改善箇所説明図

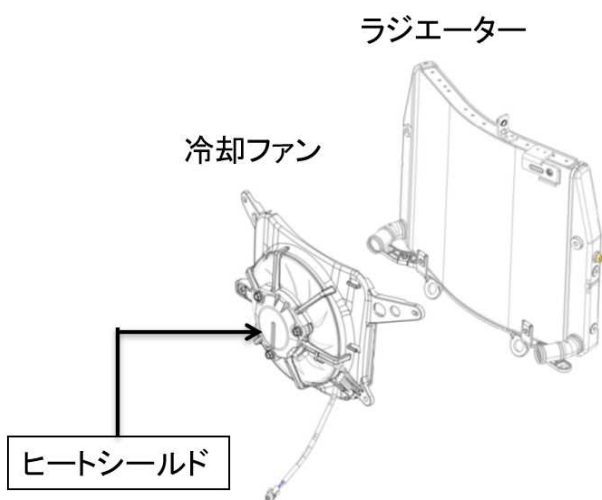
冷却装置において、冷却ファンモーターがエンジンからの熱を繰り返し過剰に受けることにより、モーターの性能に影響をきたすことがある。そのため、そのまま走行を続けると、オーバーヒートが発生し、最悪の場合、エンジンが停止し再始動不可となるおそれがある。

全車両、冷却ファンモーターにヒートシールドを取り付ける。

識別 対策後は車台番号末尾付近に赤色のペイントマークを塗布する。
